**Schéma d'Orientation Local n°50bis
dit « Espérance – Bonne-Fortune »**

(révision du SOL n°50 avec extension de périmètre)

Déclaration environnementale

Novembre 2024

Figure 1: Carte des contraintes complétée par la couche "Zone de présence potentielle de puits de mine et issues"

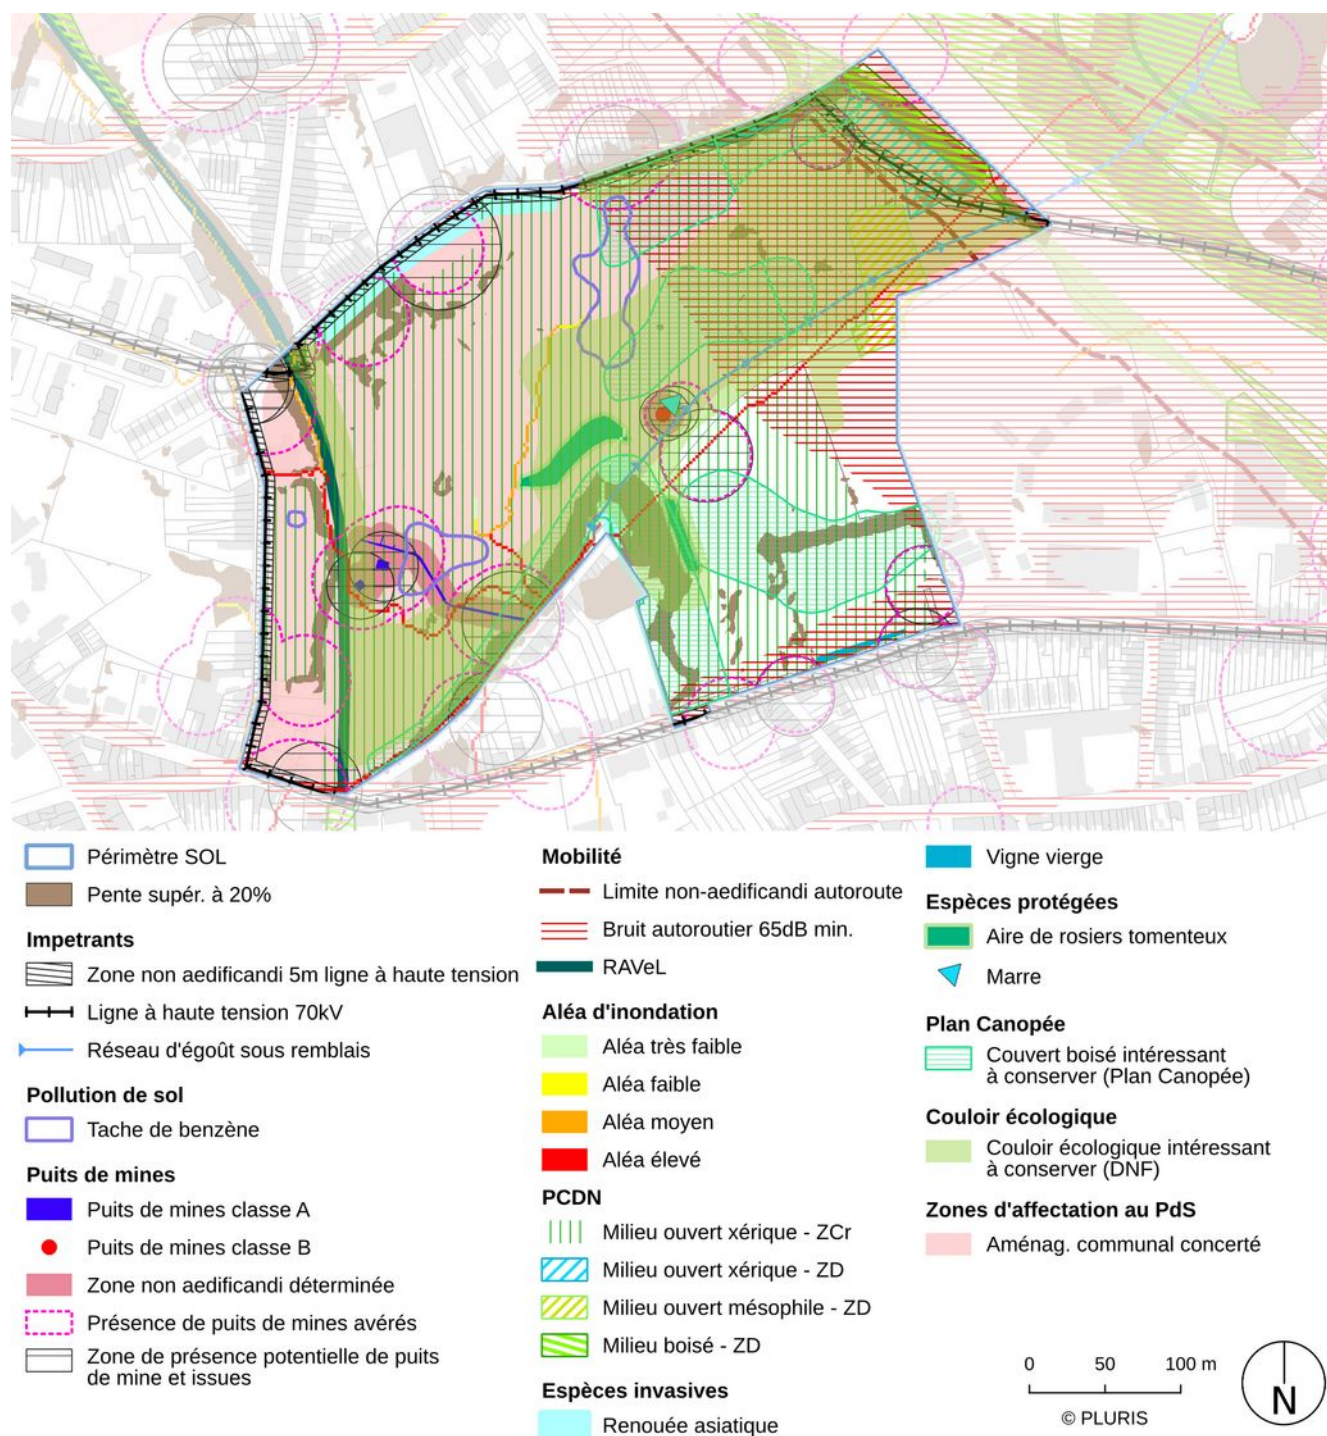
- de modifier les objectifs transversaux 4, 5 et 6 en ce sens,
- de mettre à jour la carte des contraintes liées à l'avant-projet de SOL, ainsi que la carte d'orientation du SOL afin de mettre en évidence les potentiels puits de mines identifiés par la SPW – DRIGM (rue des Hotteuses nord, école horticulture, rue de Montegnée, rue de l'Espérance), mais non repris sur la carte

d'orientation. Une nouvelle catégorie est ainsi ajoutée : « zone non aedificandi liée à la présence potentielle de puits de mine ».
